Aufstellung des Bebauungsplanes Coesfelder Promenade „Schützenwall / Südwall“

Hier: Beteiligung der Träger öffentlicher Belange gem. § 4 Abs. 1 BauGB

**Stellungnahme zum Bebauungsplan Nr. 121/2 – „Coesfelder Promenade“ –
Schützenwall/Südwall**

**Bebauungsplan Nr. 121/2 „Coesfelder Promenade –
Schützenwall / Südwall“ der Stadt Coesfeld**

Anlage

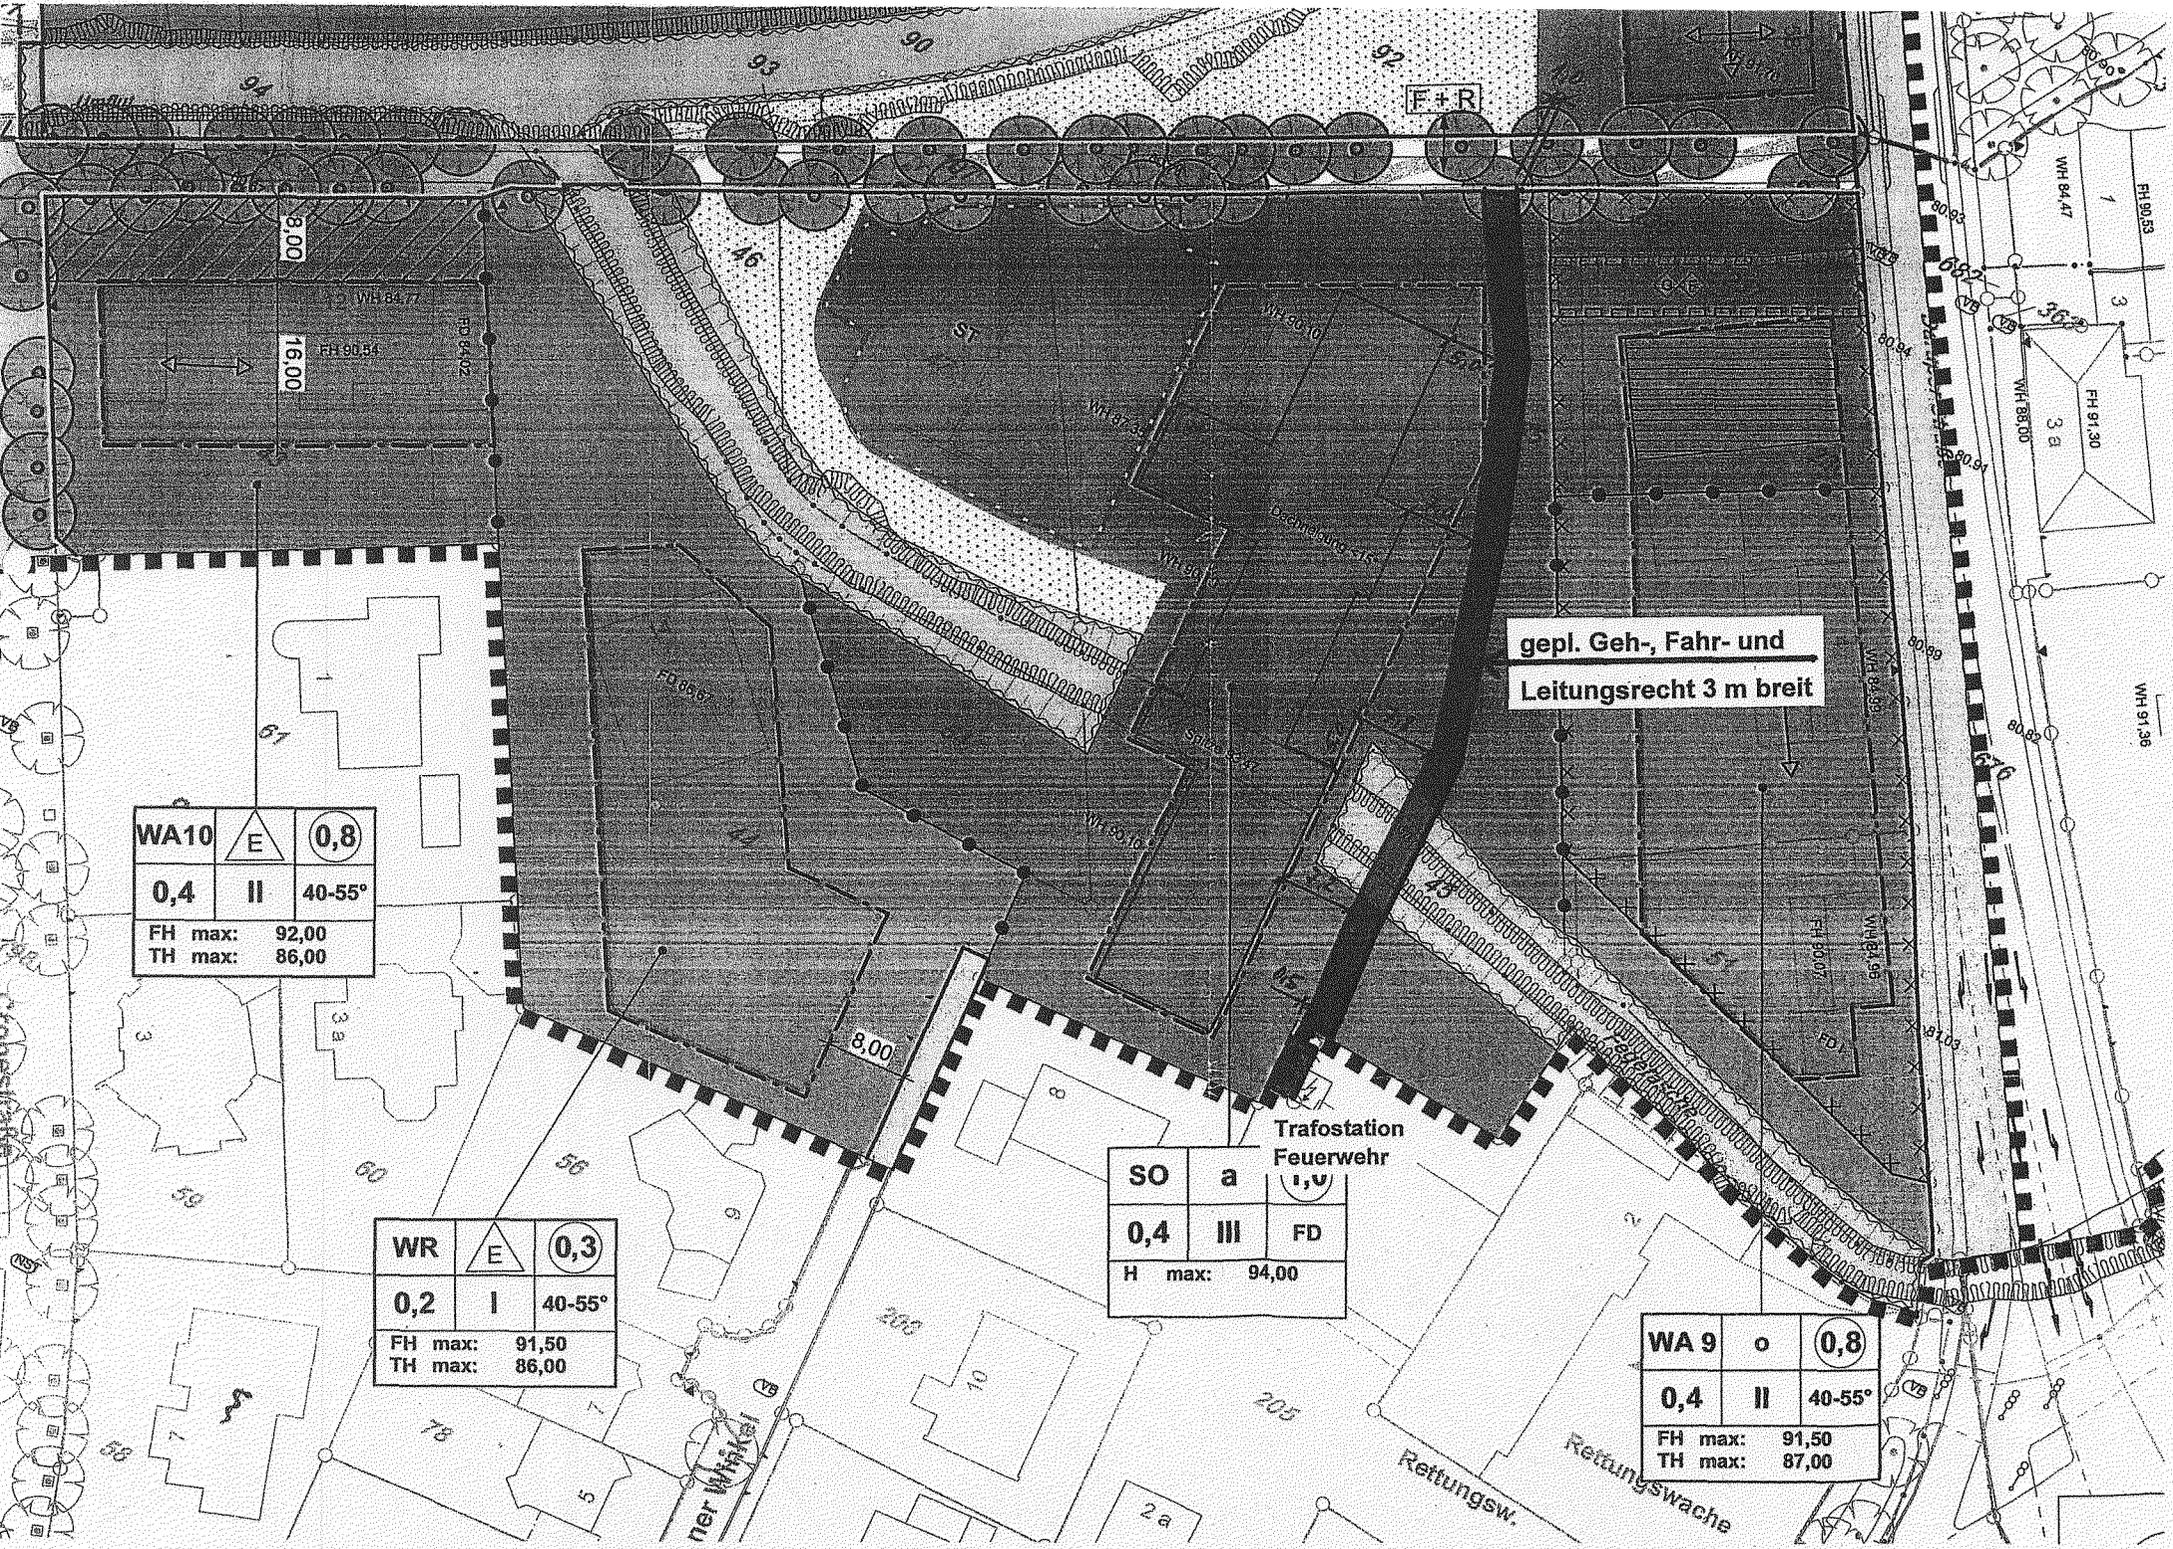
Im südlichen Bereich des Blattes 1 des Bebauungsplanes betreiben die Stadtwerke Coesfeld GmbH die Trafostation Feuerwehr. Die Einbindung an das 10 kV Netz erfolgte aufgrund fehlender anderer Möglichkeiten in den 70-Jahren über das Grundstück Schützenwall 18-22. Im Zuge der Aufstellung des o. g. Bebauungsplanes sollte dort ein Geh-, Fahr- und Leitungsrecht in 3m Breite zugunsten der Stadtwerke Coesfeld GmbH eingetragen werden.

Als Anlage erhalten Sie einen Bestandsplan Strom und Lageplan mit dem einzutragenden Leitungsrecht.

gepl. Geh-, Fahr- und
Leitungsrecht 3 m breit

In einem Gespräch mit dem Grundstückseigentümer ist vereinbart worden, dass die Stadtwerke Coesfeld GmbH auf die Eintragung eines Geh-, Fahr- und Leitungsrecht in diesem Bereich verzichten.

AT/Vh-Bez.: Kein aktiver Auftrag		AT/Vh-Nr.: Kein aktiver Auftrag	
TI NL	West		
PTI	Münster		
ONB	Coesfeld	AsB	1
Bemerkung:		VsB	
		Name	A.Winschel@telekom.de_02.0
		Datum	12.03.2014
		Sicht	Lageplan
		Maßstab	1:1000
		Blatt	1

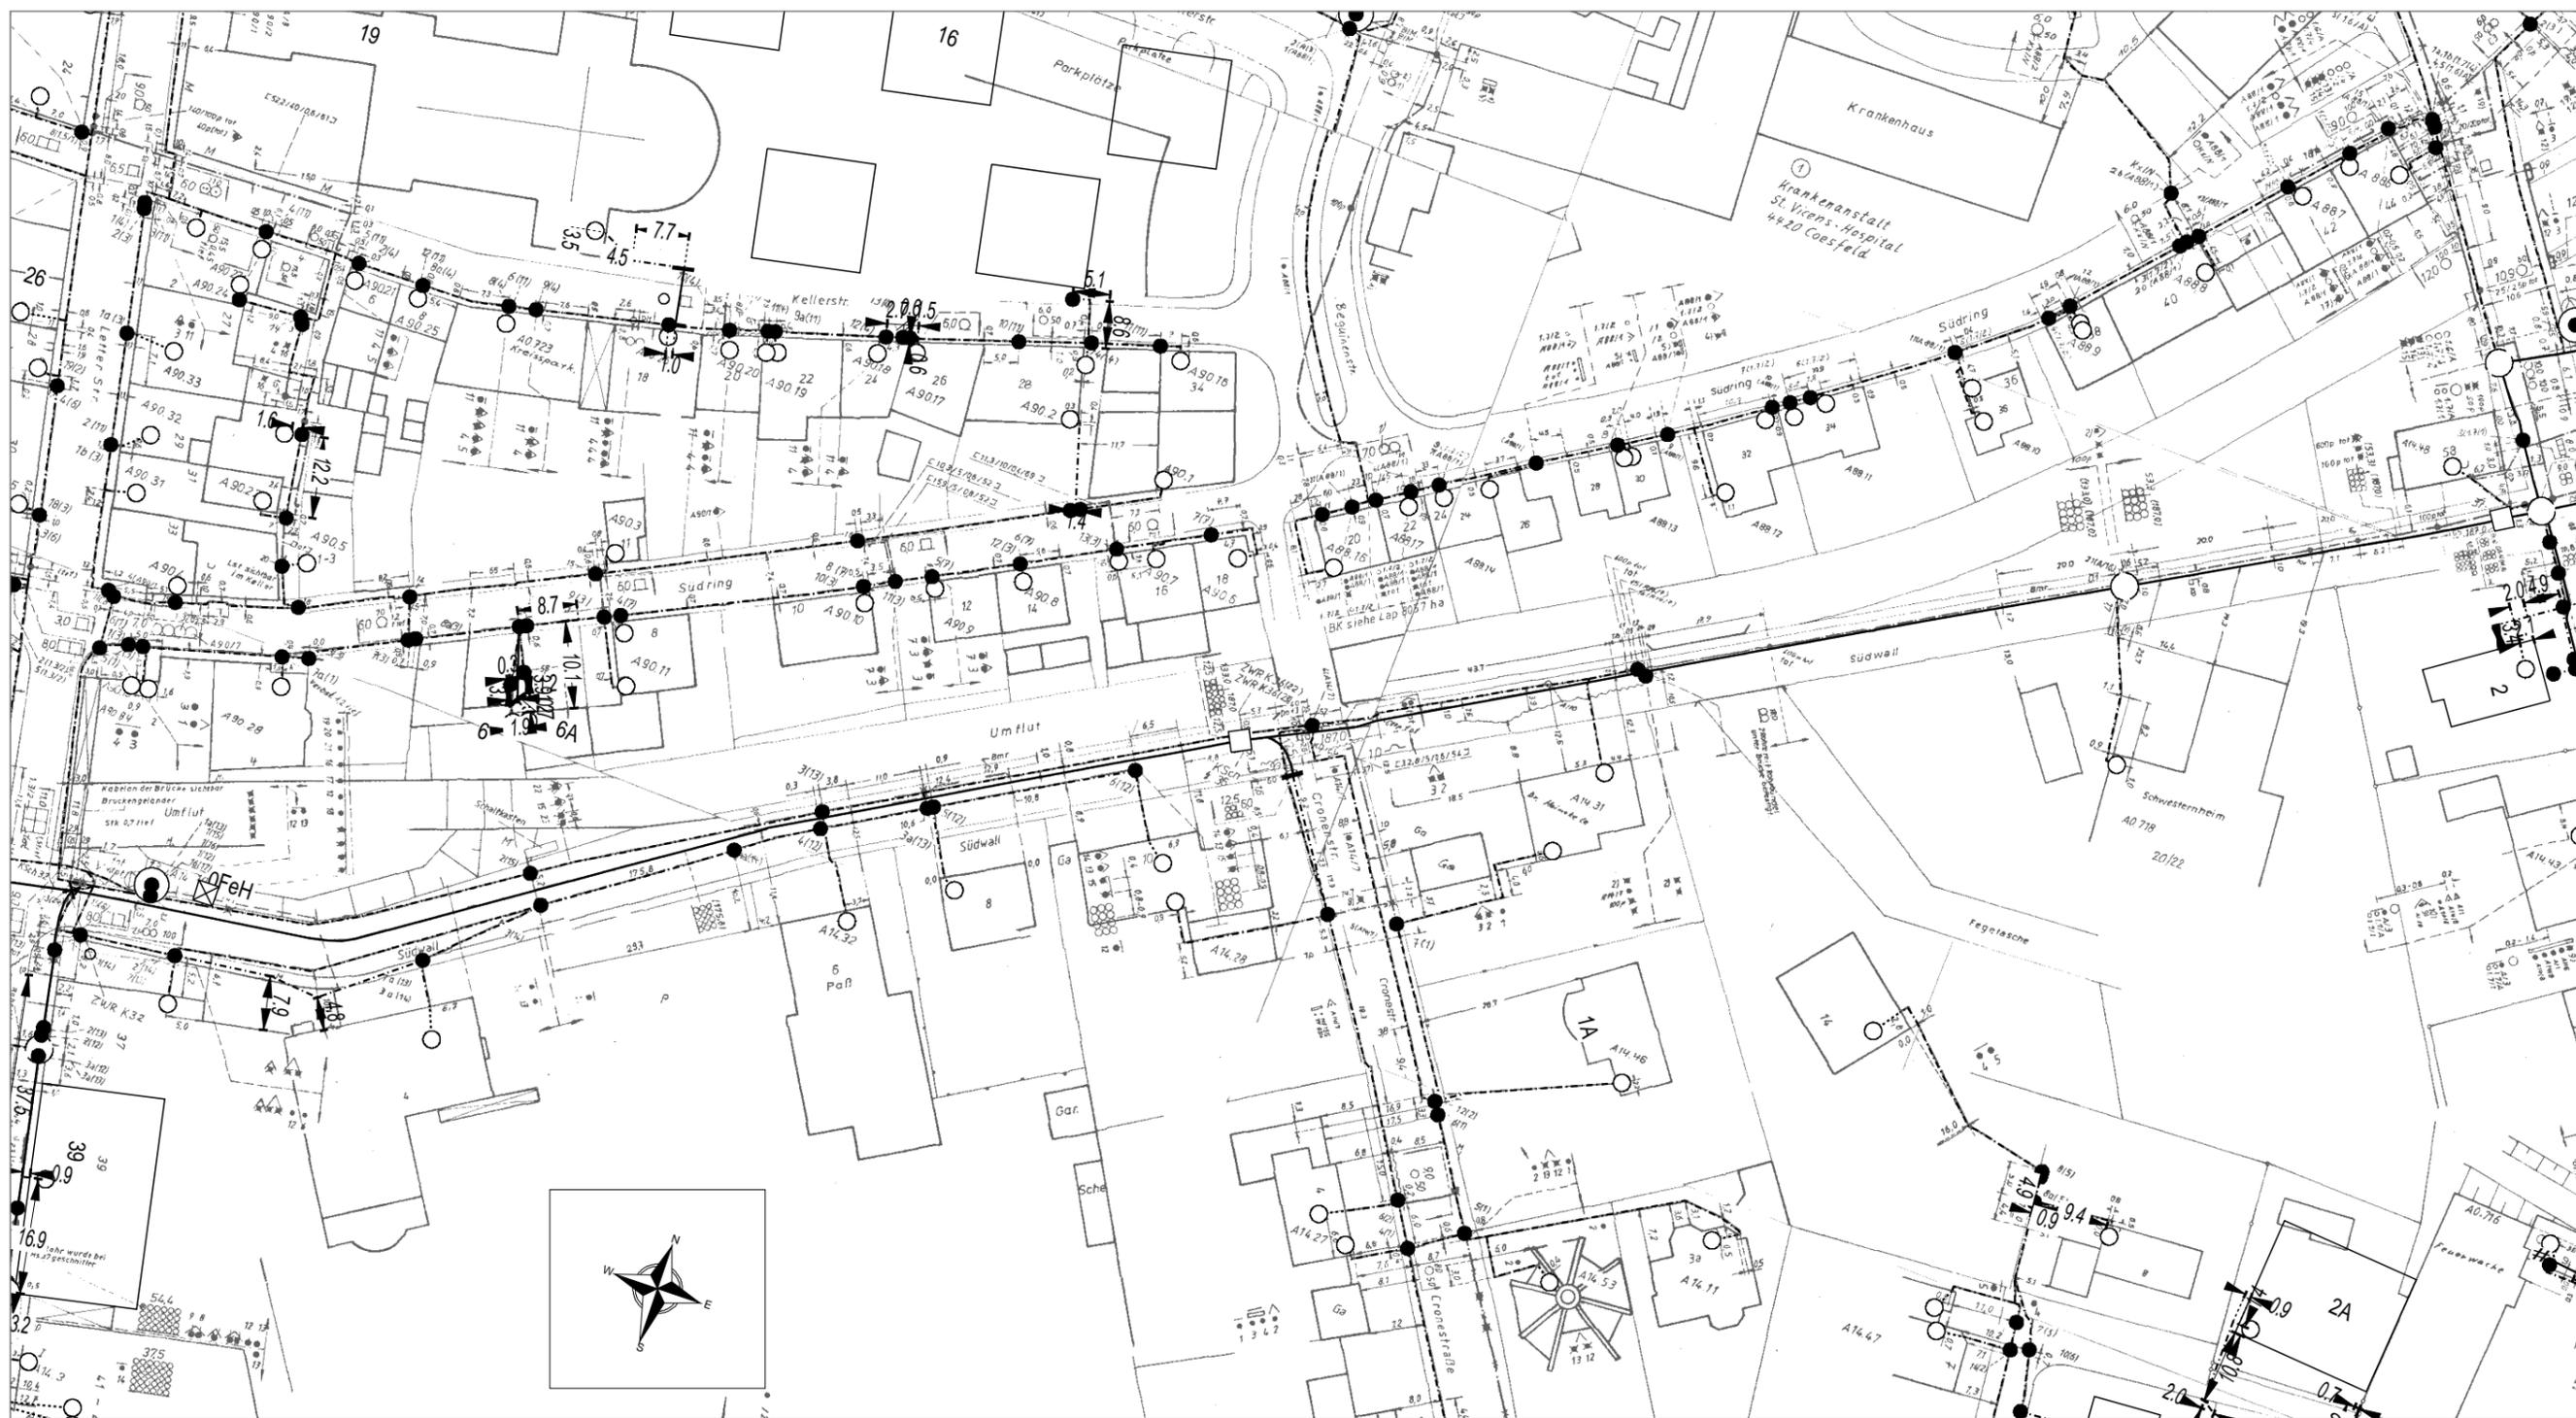
Im Planbereich befinden sich Telekommunikationslinien und Telekommunikationsanlagen der Telekom, die aus beigefügtem Plan ersichtlich sind.

In der Annahme, dass die vorhandenen Telekommunikationslinien und Anlagen weiterhin in ihrer Trassenlage verbleiben können, bestehen keinen Bedenken gegen die Aufstellung des Bebauungsplanes Nr. 121/2 „Coesfelder Promenade – Schützenwall/Südwall“
